DOSSIER DE DEMANDE D'AUTORISATION ENVIRONNEMENTALE

SIGMA CERGY-PONTOISE *CONSTRUCTION D'UN BÂTIMENT LOGISTIQUE ET DE DEUX BÂTIMENTS D'ACTIVITÉS*

MEMOIRE EN REPONSE MRAE

Avis délégué
sur le projet de construction d'un parc industriel et
logistique à Saint-Ouen-l'Aumône et Éragny-sur-Oise (Val-
d'Oise)

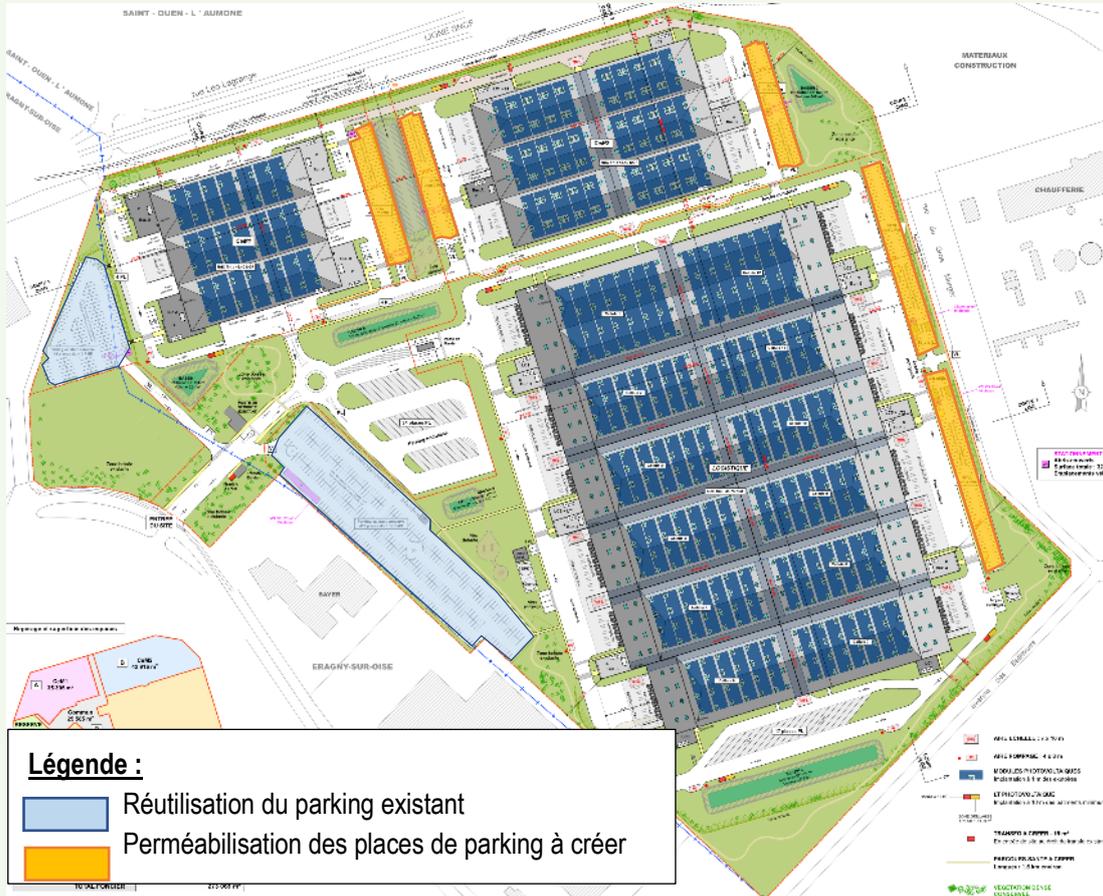
(1) L'Autorité environnementale recommande de préciser :

- l'impact du projet sur l'imperméabilisation des sols par rapport à l'état initial

La société SIGMA CERGY-PONTOISE a étudié la réhabilitation des bâtiments existants, il a été déterminé qu'il était peu pertinent d'avoir recours à une restructuration des bâtiments pour des raisons règlementaires, techniques et économiques (non respect des normes ICPE, faible hauteur d'exploitation, absence d'isolation thermique et acoustique, gestion et rétention des eaux insuffisante, etc). Le futur exploitant du site a ainsi conçu son projet neuf afin de réduire au maximum l'imperméabilisation des sols.

En choisissant un terrain déjà urbanisé, la société SIGMA CERGY-PONTOISE a fait le choix pour son projet de réduire au maximum l'imperméabilisation des sols et de tendre vers l'objectif de zéro artificialisation nette des sols fixés par le gouvernement (ZAN).

En 2020, RENAULT GROUPE a cédé à SIGMA CERGY-PONTOISE son site comprenant des entrepôts et des bureaux d'une surface totale de 108 408 m² dont la totalité (sauf le poste de garde) est destinée à une opération de démolition-reconstruction, près de 77 094 m² de voiries et de parkings sont également imperméabilisés soit une surface totale d'emprise au sol de 185 502 m². Le terrain actuel, correspondant à l'état initial du projet, est donc imperméabilisé sur 68,7% de la surface du terrain.

Le projet de reconstruction prévoyait l'imperméabilisation des sols de 112 701 m² sur 3 bâtiments distincts et 86 905 m² pour les aires de stationnement et voirie, soit une surface totale d'emprise au sol de 199 606 m² (imperméabilisation du terrain de l'ordre de 73,7 %). A l'initiative de SIGMA CERGY-PONTOISE et à la demande de la MRAE, le pétitionnaire a pris la décision de perméabiliser les places de parking VL à construire. Il est ainsi prévu la perméabilisation de près de 429 places de parkings VL (5 362 m²) correspondant à 2% de l'emprise foncière, soit une imperméabilisation de 71,7 % de l'emprise foncière du projet au lieu des 73,7% prévus initialement.

Ainsi le différentiel de surface imperméabilisée par rapport à la situation existante se limite à seulement 3%.

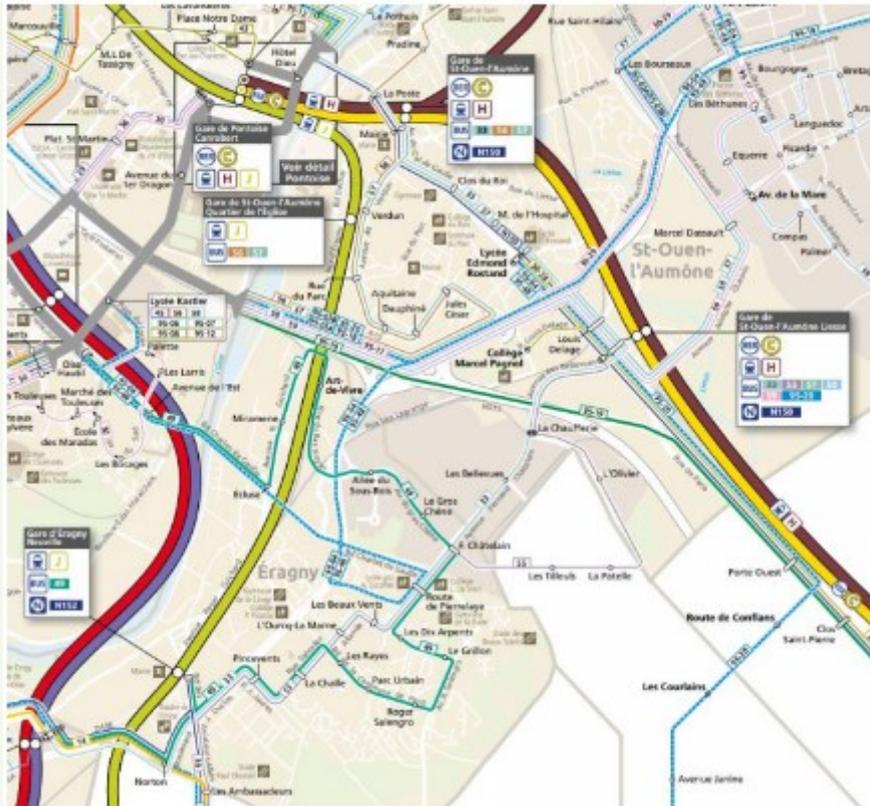
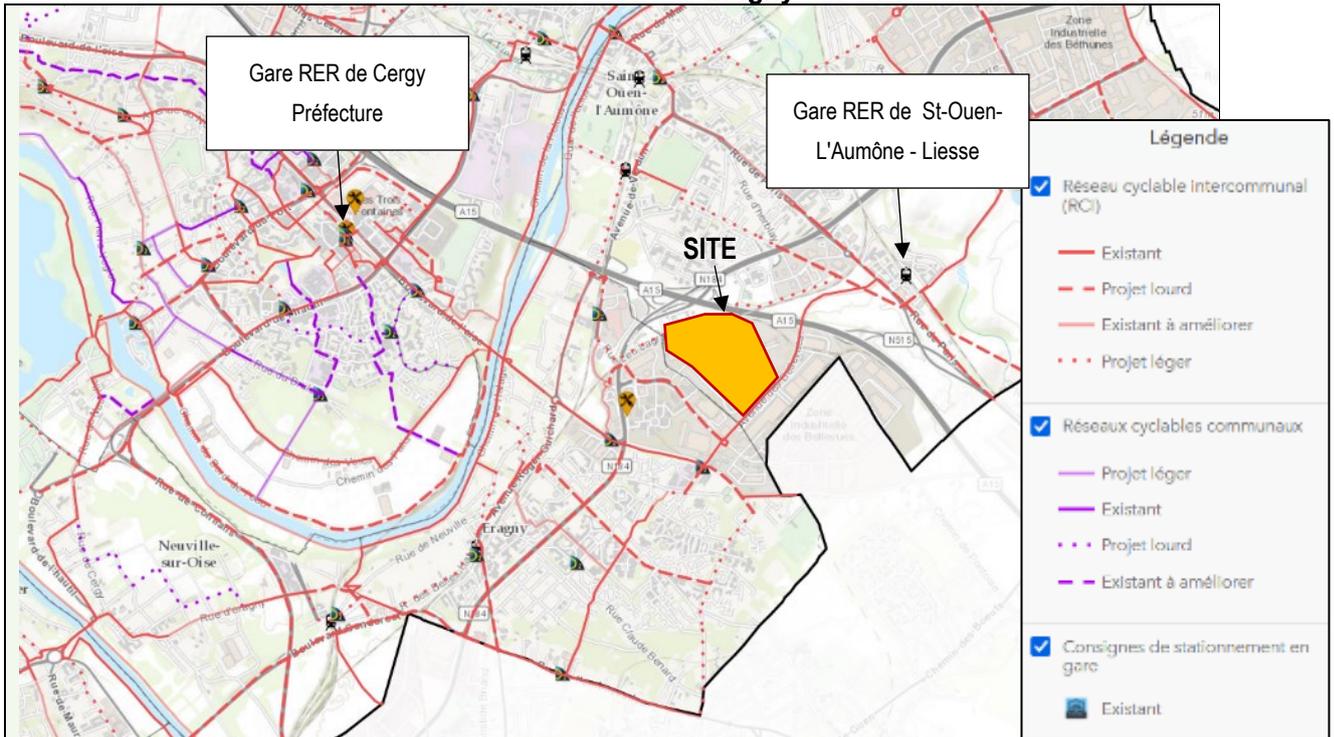
(5) L'Autorité environnementale recommande de présenter les stratégies mises en œuvre pour favoriser les modes de déplacement alternatifs à la voiture individuelle et de reconsidérer les accès à la parcelle, notamment en prenant en compte les déplacements en mobilités actives depuis l'est (gare RER de St-Ouen-L'Aumône-Liesse).

Le chapitre en lien avec la description des modes de déplacement à proximité du site a été détaillé au chapitre 3.1.1 de l'étude d'impact, ce chapitre présente les ambitions du pétitionnaire sur l'usage des mobilités douces :

Au total, les gares autour du projet sont :

Ci-dessous est présenté un plan des transports en commun sur le secteur autour du projet.

Troisième réserve incendie entre les bâtiments CeM n°1 et n°2.

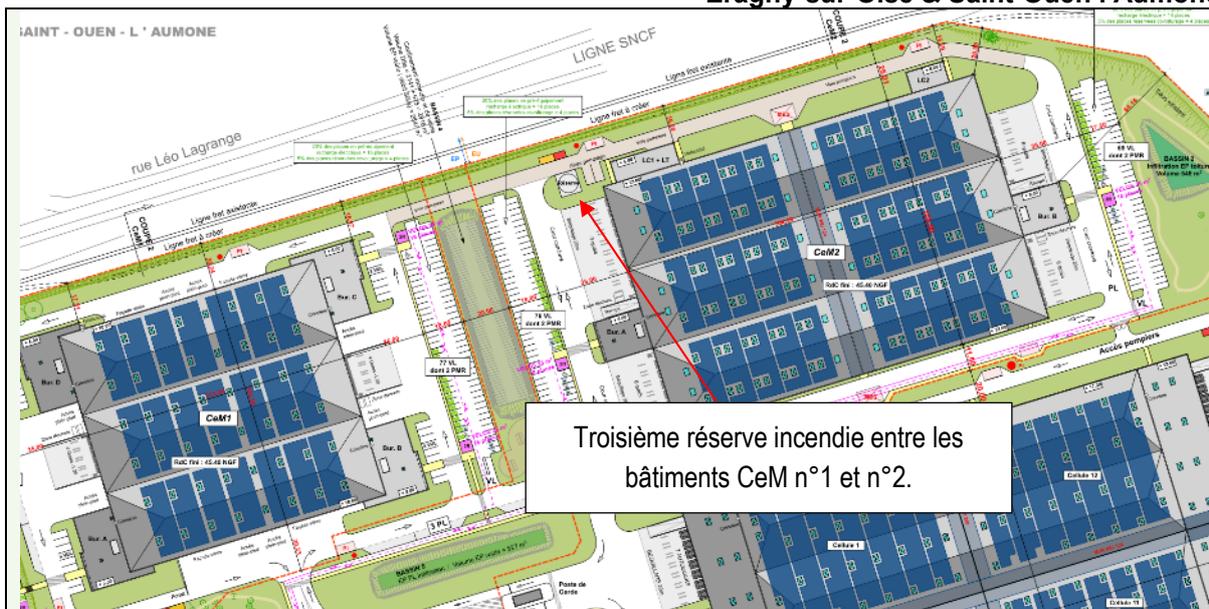
- d'intégrer dans l'étude de dangers les réponses aux recommandations émises par le SDIS 95 dans son courrier du 2 septembre 2022 ;

Chaque réserve en eau répartie de part et d'autre du bâtiment LOG sera d'un volume de 360 m³.
Chaque réserve sera équipée de 4 aires de mise en station des engins (8 m x 4 m) positionnée perpendiculairement à la réserve. Ces deux réserves de 360 m³ ainsi que le débit disponible sur le site permettront d'assurer un besoin en eau de 540 m³/h sur l'ensemble du site.

Suite à un avis complémentaire du SDIS, une troisième réserve pompier de 360 m³ a été ajoutée entre les bâtiments CeM n°1 et CeM n°2, en effet, les deux réserves initiales à proximité du bâtiment LOG étaient trop éloignées des deux bâtiments au Nord :

Cette réserve incendie est visualisable sur le plan masse du projet.
